GRAMMOFOON

Betreft: Wijziging in bedradingschema

Fig. 1

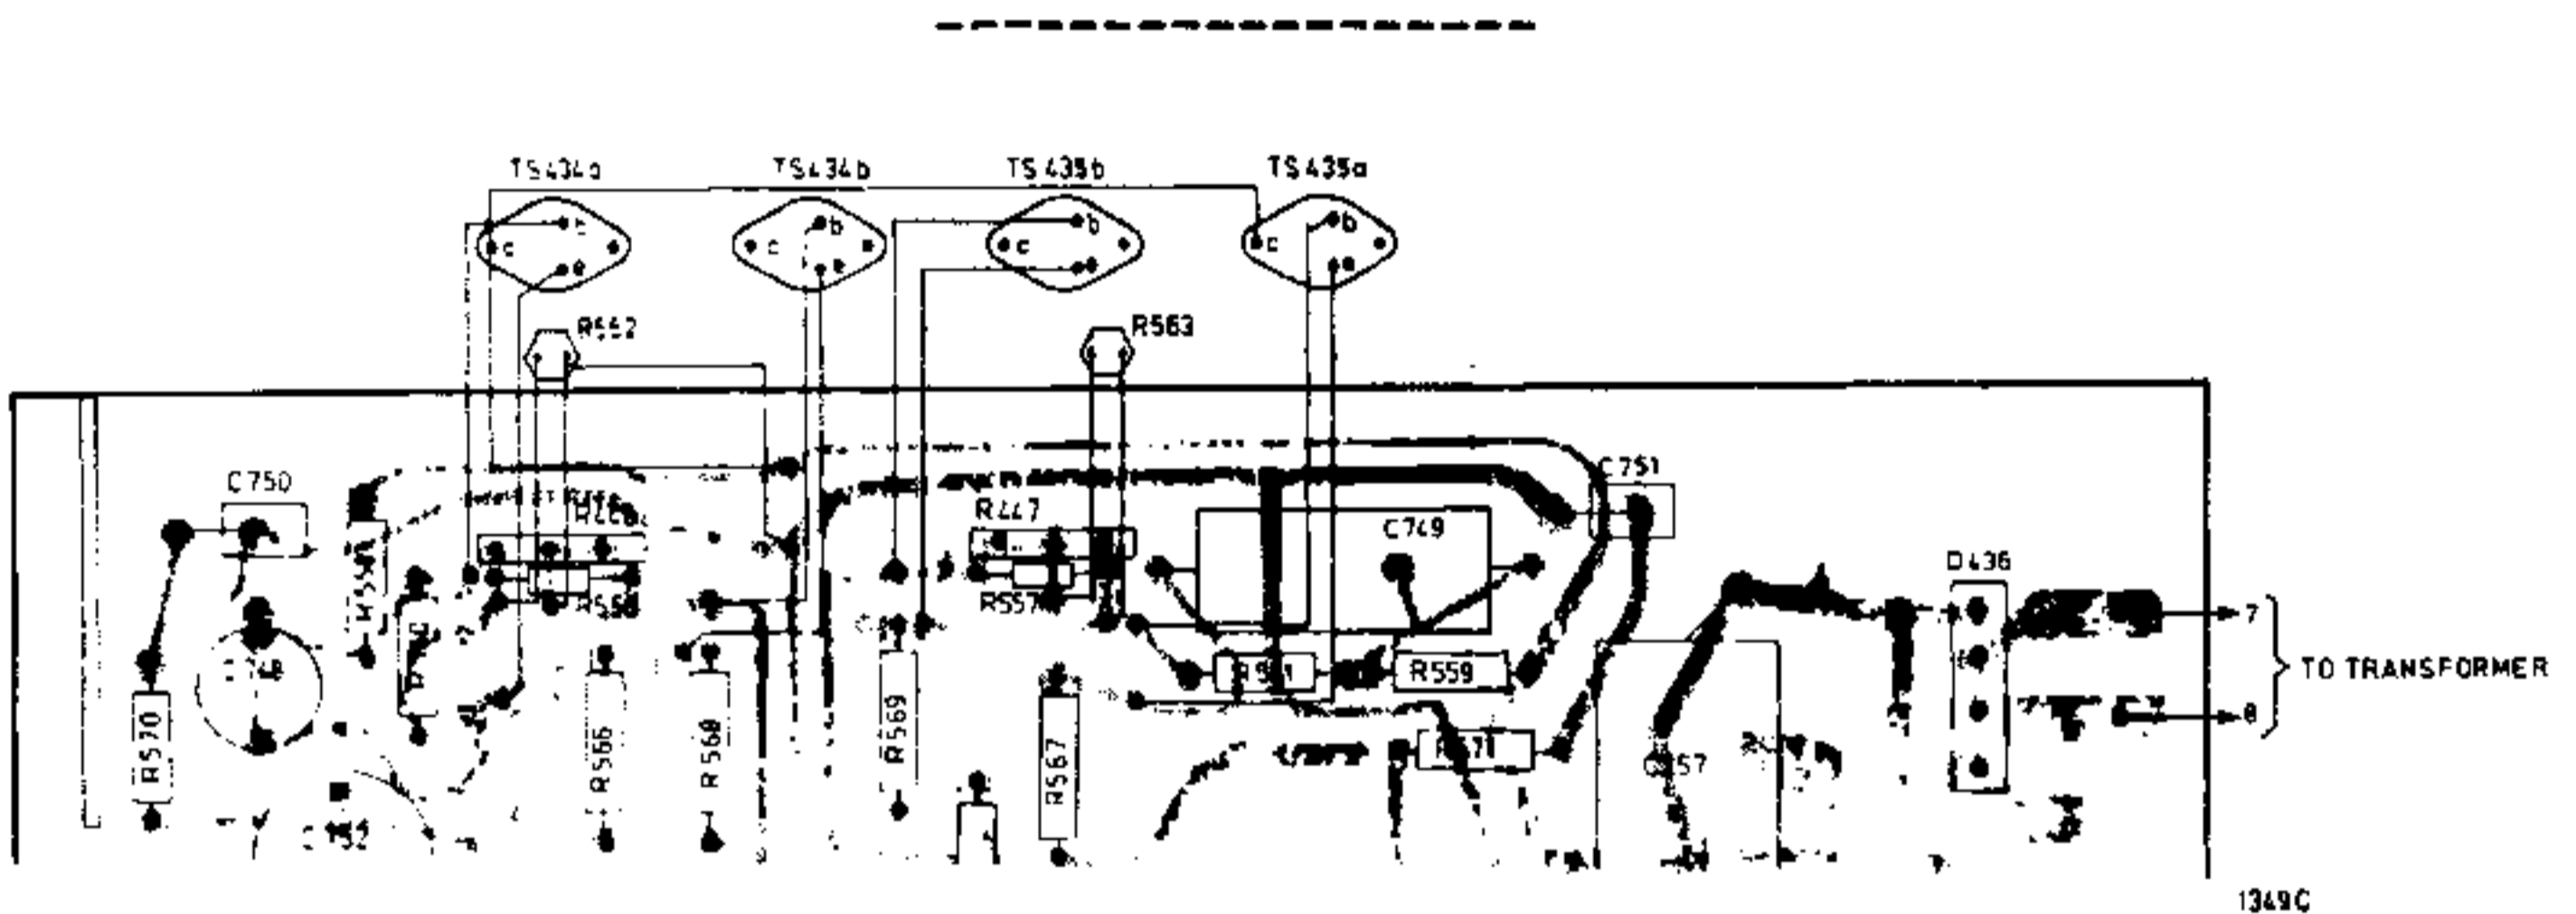
Vanaf stempeling 210 is het bedradingschema volgens figuur 1 gewijzigd. De transistoren TS434a en TS435a zijn geïsoleerd opgesteld en TS434b en TS435b zijn direct op de koelbeugel gemonteerd.
